(仮称)新郡山布引高原風力発電所

環境影響評価準備書

補足説明資料

## 風力部会 補足説明資料 目次

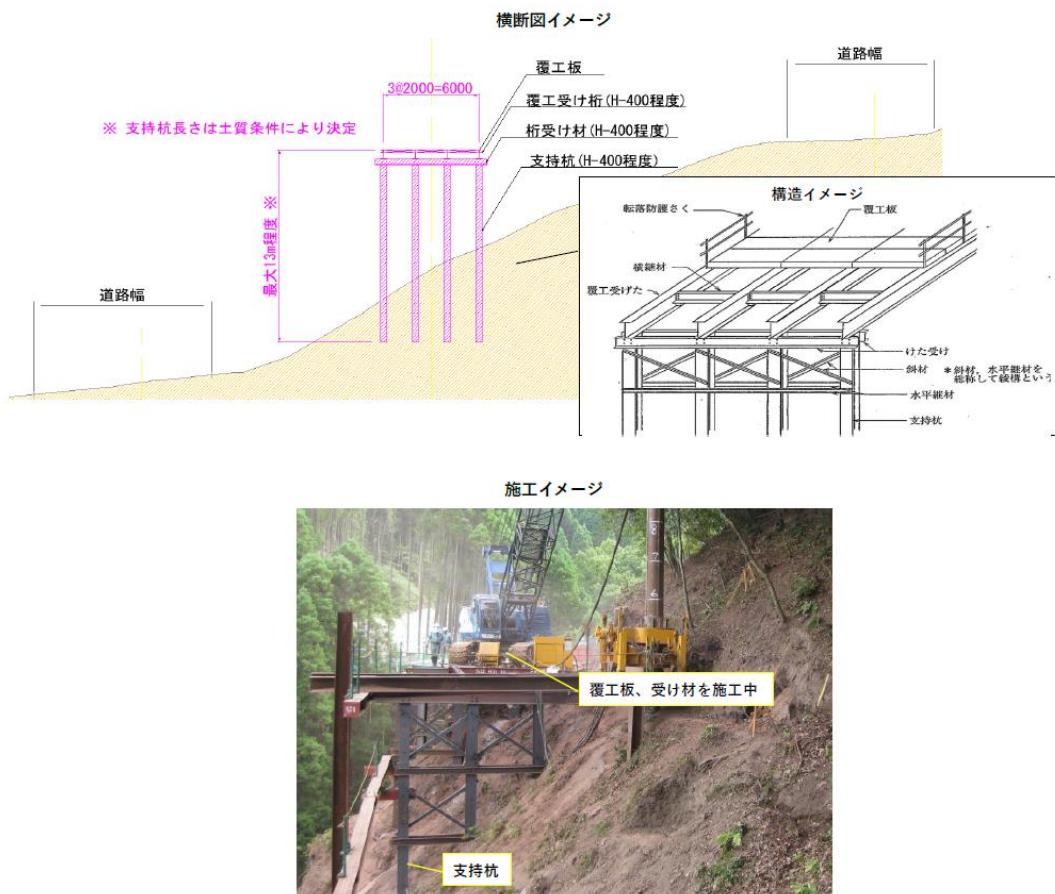
立て替えを行う風力発電機は既設風力発電機撤去後の水平な跡地に設置する（p.72）とあります。撤去する風力発電機が杭基礎の場合でも問題ないのでしょうか。

撤去する風力発電機が杭基礎の場合は既設杭と新設杭の干渉を避けるため、既設位置から20m程度ずらして基礎を設置する計画です。

図 2.2-9(1) 構内工事用道路標準図（砂利舗装）

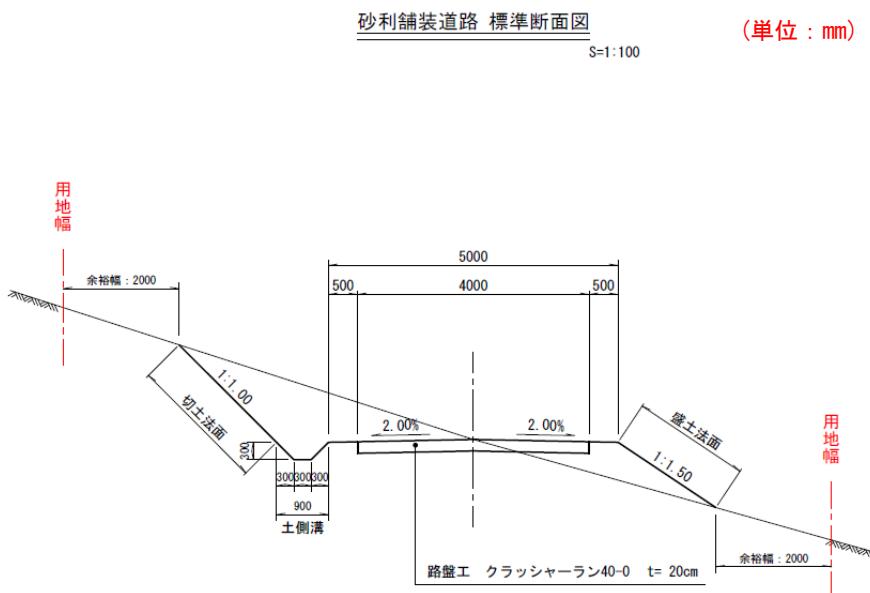
- 「図 2.2-9(1) 構内工事用道路標準図（砂利舗装）」
- 「図 2.2-9(2) 構内工事用道路標準図（アスファルト舗装）」
- 「図 2.2-13(1) 沈砂池の構造例（平面図及び断面図）」
- 「図 2.2-13(2) 沈砂池の構造例（ふとんかご）」
- 「図 2.2-14 土砂流出防止柵の構造例」
- 「図 2.2-18 4,300kW の基礎構造例」

⇒長さの単位が分かるようにしてください。

評価書においては、以下のとおり各図面の右上に単位を付記します。

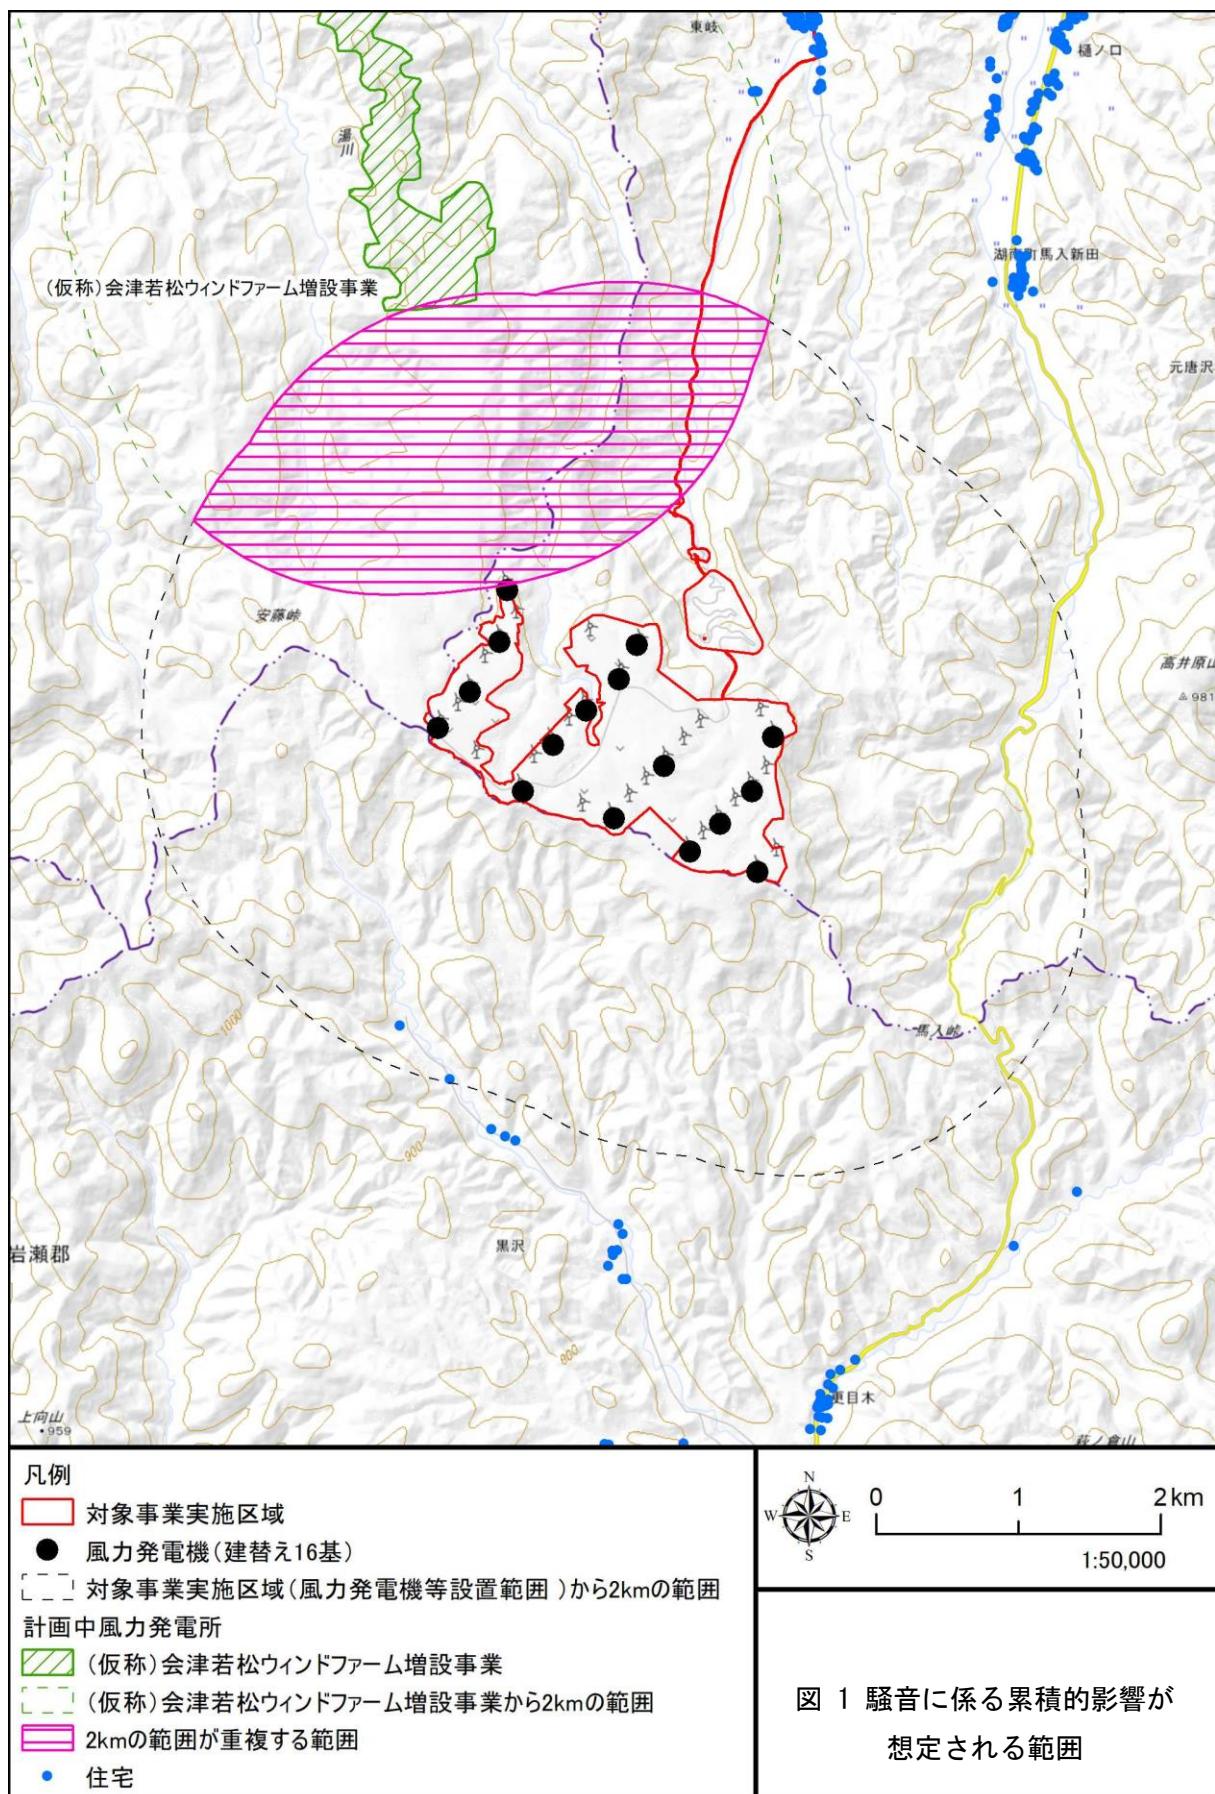
「騒音に係る累積的影響が想定される範囲に住宅が存在しないことから、累積的影響の程度は極めて小さいと考えられるため」の部分で、何故累積的影響の程度は極めて小さいと言えるのか、妥当性のある説明の追記を検討ください。

事業者の判断は尊重します。一方で、新たに図を追記して2km範囲に住居がないから累積的影響が小さいという判断を丁寧に図書に記載してください。

騒音に係る累積的影響が想定される範囲として、対象事業実施区域（風力発電機等設置範囲）から約2km範囲及び周辺の風力発電事業（羽鳥平和郷風力発電所及び（仮称）会津若松ウインドファーム増設事業）から約2km範囲に住宅が存在しないことから、累積的影響は小さいと判断しました。（図1参照）

評価書においては、以下の図1を図書に掲載します。

承知しました。一次回答のとおり、図1を図書に掲載し、必要に応じて記載を修正します。

図 2 水質調査地点ごとの集水域

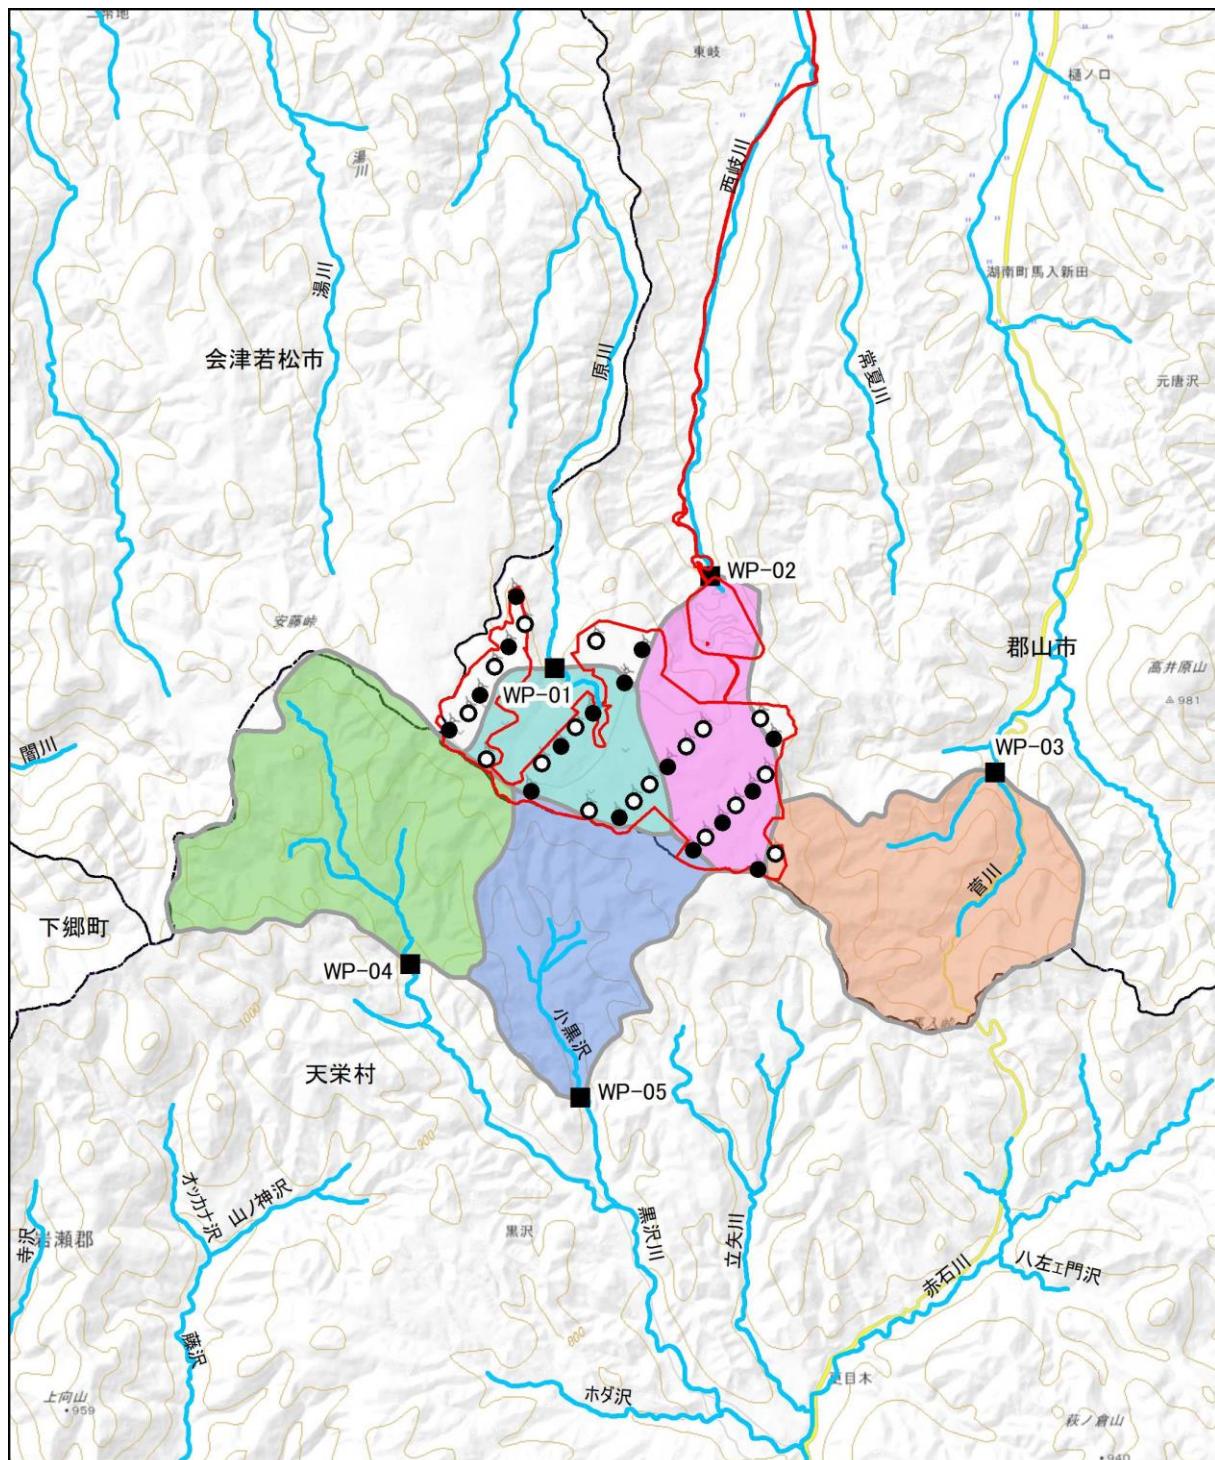
- 1) 水質調査地点 WP-01～05 における集水域を示して下さい。
- 2) 河川水系ごとに集水域が示されていますが、水質調査地点ごとに集水域を図示してください。

西側の 4 つの風力発電機 (No. 27, 29, 31, 33) が WP-01 の集水域から外れています。これらの発電機をカバーする観測点を追加してはいかがでしょうか？

1) 2) 水質調査地点における集水域は、図 2 に示すとおりです。

ご指摘のとおり、WP-01 の集水域は風力発電機 (No. 27, 29, 31, 33) をカバーできておりません。本来はこれらの流域をカバーできる地点に調査地点を置く予定でしたが、現地地形が厳しく、調査が困難であることから現在の地点としたものです。また、下流側も同様に地形上の都合から調査可能な地点がかなり下流となってしまうことから、調査地点として適さないと考えております。
